COMPLÉMENTS À LA DEMANDE D'AUTORISATION UNIQUE

Projet éolien du Bois Ricart

Communes d'Esquennoy et Paillart - Oise

Ce document a pour objectif de répondre à la Liste des insuffisances relevées par les services instructeurs pour le dossier éolien du Bois Ricart. Le document original transmis par les services se trouve en Annexe 1 du présent document. Une grille de lecture des compléments apportés est fournie en Annexe 2.

Figure 1: Nouvelle implantation des éoliennes du projet du Bois Ricart

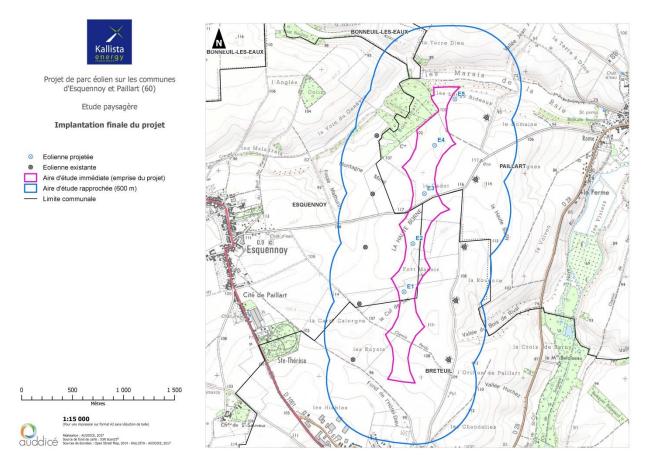
En préambule, le pétitionnaire a décidé de modifier le projet en déplaçant une éolienne. En effet, sur le volet écologique, malgré une évaluation des impacts adaptée aux enjeux sur le plan scientifique et la mise en place de mesures appropriées, les services instructeurs souhaitent appliquer une distance de précaution autour des boisements identique dans l'ensemble des Hauts de France égale à 200 m. L'éolienne E5, initialement positionnée à 125 m du Bois Ricart, a été déplacée de sorte à être éloignée de 204 m de ce bois, selon le plan ci-dessous :

Elle se retrouve alors sur la parcelle cadastrée ZL 26 à Paillart à une altitude de 106 m. Ses nouvelles coordonnées sont :

- <u>Lambert 93</u>: X 6 952 356; Y 649 384 / <u>Lambert II étendu</u>: X 2 519 042; Y 597 305
- WGS 84: Lat 49°40'5,8"; Long 2°17'57,2" / Lat 49,668278; Long 2,299222

Cette option n'avait pas été envisagée lors de l'élaboration du projet car cette éolienne se rapproche d'autant plus d'une éolienne existante (350 m), et sort donc de la zone d'étude initiale. Elle ne remet pas en cause la viabilité du projet malgré des effets de sillage plus importants sur l'éolienne existante.

Figure 2: Plan d'implantation de l'extension

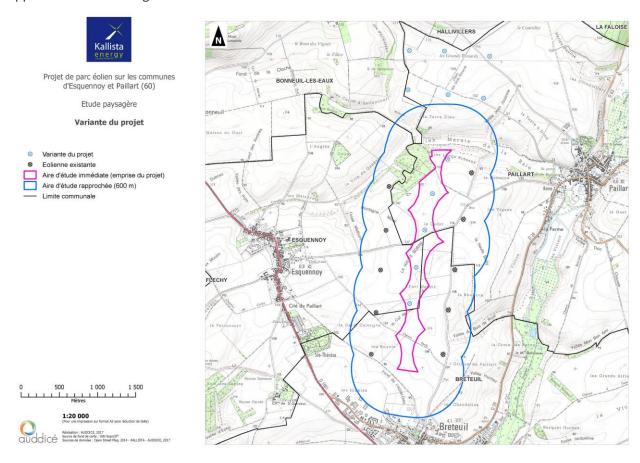
4.1. L'étude n'apporte pas de photomontages permettant d'illustrer ces variantes et de mieux en justifier le parti-pris retenu.

Il convient d'apporter des photomontages (vue panoramique et réelle) permettant d'illustrer ces variantes et de mieux en justifier le parti-pris retenu.

Comme indiqué dans la partie 2.2.1. « Les variantes envisagées » p. 34 du document 4-1_Etude d'impact, le projet n'a fait l'objet que d'une seule réflexion de variante : une extension au nord en prolongement des deux lignes existantes et de la nouvelle ligne en projet. La carte suivante indique les implantations supplémentaires envisagées :

Le photomontage page suivante a été réalisé depuis le parc du château de Folleville et présenté lors d'une réunion avec la DREAL. Il montre bien la séparation des projets de densification et d'extension, avec une certaine perte de cohérence de l'ensemble vis-à-vis de l'existant depuis ce point de vue. La vision des éoliennes proches depuis le site de Folleville voit son emprise augmenter significativement, ce qui n'a pas été jugé acceptable. C'est pourquoi cette variante d'extension a été écartée rapidement au début du projet.

Figure 3: Nouvelle implantation en fonction des enjeux écologiques

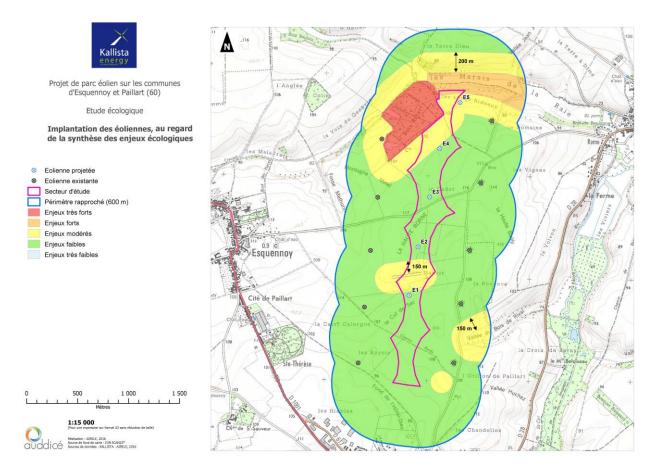
7.2. Pour plus de lisibilité, il convient de localiser les éoliennes sur les différentes cartographies de l'étude écologique.

Suite au déplacement de l'éolienne E5, la carte suivante actualise sa position par rapport aux enjeux écologiques globaux :

Figure 7: Carte de localisation du mât de mesure avec l'emplacement des éoliennes du projet

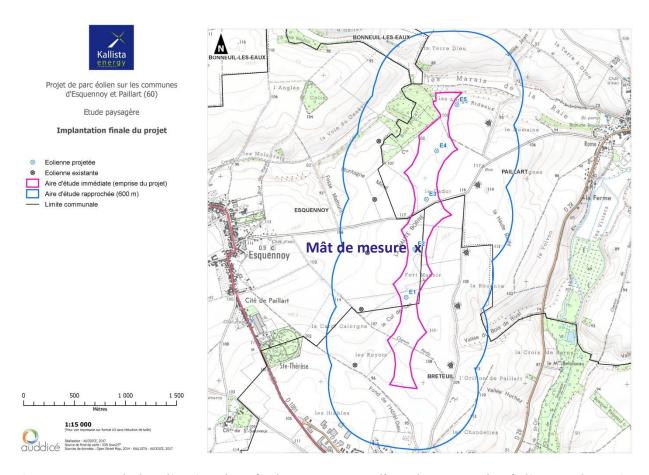
13.4. - Que le bureau d'études acoustiques précise l'implantation du mât de mesure en précisant ses coordonnées géographiques et en l'ajoutant à la carte d'implantation du projet.

Sa position est représentée sur les cartes suivantes :
